**Verslag huishoudelijke elektrische installatie op laagspanning en zeer lage spanning****Algemeen:**

Referentie: 003-20260303-01	Datum controle: 03/03/2026
Keurder: 003

Eigenaar:	Onbekend	EAN-code:	Onbekend
Adres installatie:	Weststraat 21, 9180 - Moerbeke-Waas	Nummer teller(s):	41611098
		Distributienetbeheerder installatie: Fluvius	
Datum uitvoering installatie:	☒ Vóór 01/10/1981		
	☐ Tussen 01/10/1981 en 01/06/2020		
	☐ Vanaf 01/06/2020		
Type:	☒ Wooneenheid ☐ Niet-huishoudelijk ☐ PV ☐ Batterij ☐ Laadpaal

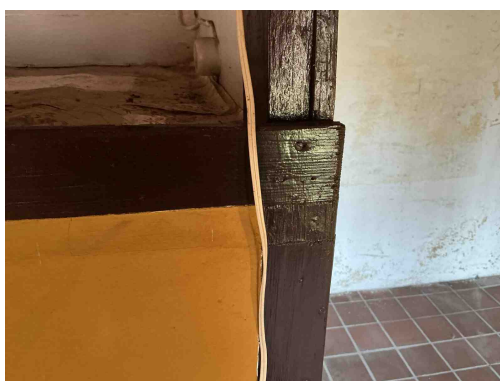
B06 - Het elektrisch verdeelbord heeft niet de minimale beschermingsgraad IPXX-B in een gewone ruimte (Boek 1: 4.2.2.3).

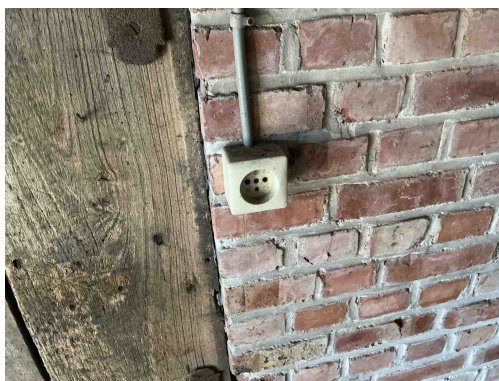
C27 - Het gebruik van geleiders van het type VTLmB (côte-à-côte) is niet toegestaan (Boek 1: 1.4.2.1).

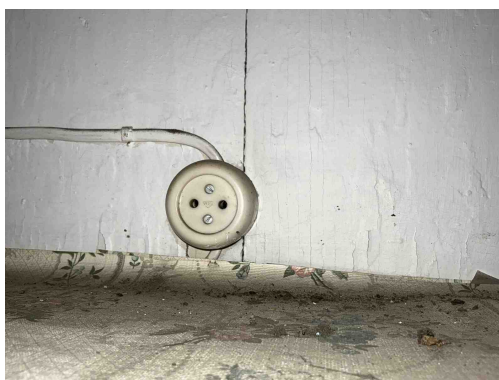
A20 - Er bevindt zich een contactdoos zonder beschermingsgeleider in de elektrische installatie. Deze is niet geplaatst achter een differentieelstroombeschermingsinrichting met grote (max. 30mA) of zeer grote (max. 10mA) gevoeligheid.

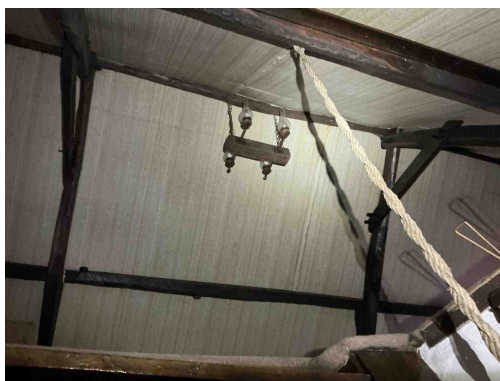
T11 - De contactdozen waarvan de toegekende stroomsterkte maximaal 16A en de toegekende spanning maximaal 250V bedraagt en niet bedoeld zijn voor de voeding van een of meerdere verbruikstoestellen voor een specifiek doel en niet geplaatst zijn in of op schakel- en verdeelborden, beschikken niet of IPXX-D (incl. gemeenschappelijke delen residentieel geheel) (Boek 1: 4.2.2.3/5.3.5.2).

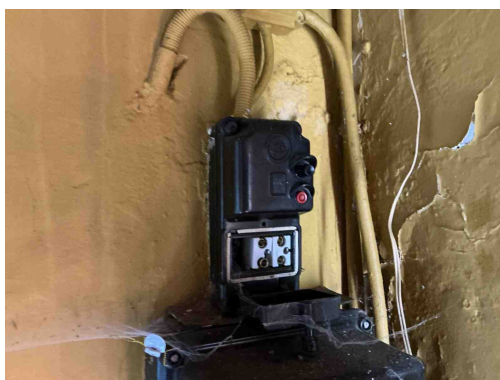
Klasse 0 toestel verboden
